Oggetto: D. Lgs. n. 152/2006. Esame istruttorio istanza di PAUR per il progetto di adeguamento per l'impianto di San Zeno. AISA Impianti S.p.A.

ISTRUTTORIA PAUR AISA IMPIANTI S.p.A.

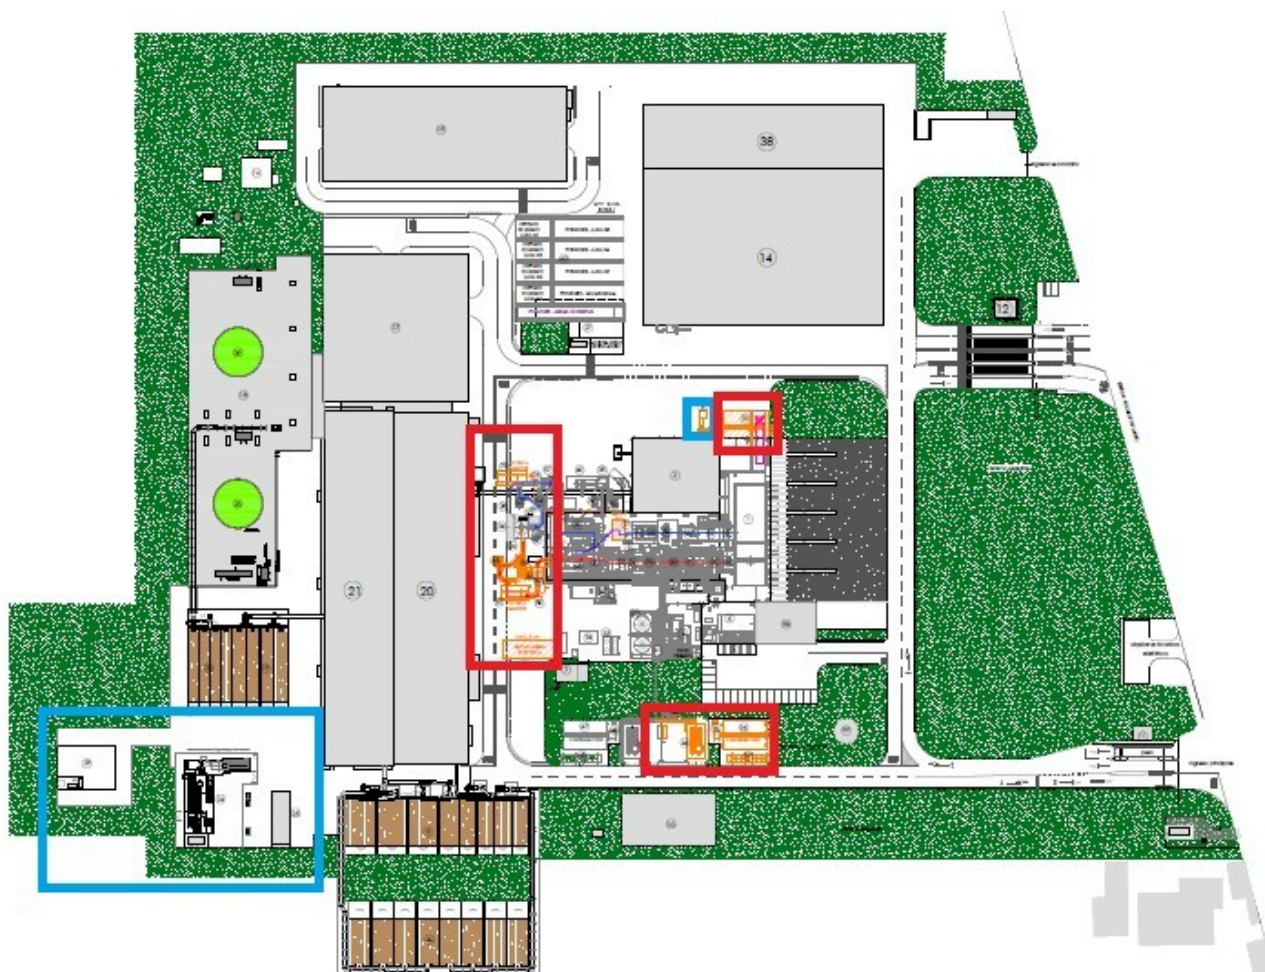
- si chiedono chiarimenti in relazione al riferimento alla Tabella A (che rappresenta la Tabella di gestione dei rifiuti) in particolare laddove è indicato *Tabella A Fase 4*. A tal proposito si fa presente che nell'attuale provvedimento di AIA la fase a regime è la Fase 3. Si ritiene che siano da descrivere meglio le fasi tenendo conto delle fasi già autorizzate. La Fase 4 ora introdotta dovrebbe coincidere con la Fase 3 stato di progetto. Nell'attuale AIA è differenziata la gestione dei rifiuti, i quadri emissivi e anche il PMeC per singola fase transitoria fino alla Fase 3 di progetto. Pertanto si chiede al proponente di definire il cronoprogramma attenendosi alle fasi già autorizzate evidenziando le modifiche che emergono per effetto del progetto oggetto della presente istruttoria.

- nell'AIA vigente la linea 45 nella Fase 0 e 1 era autorizzata per un quantitativo di 45.600 t/anno. Pertanto il dato sopra riportato pari a 49.200 t/anno deve essere chiarito.
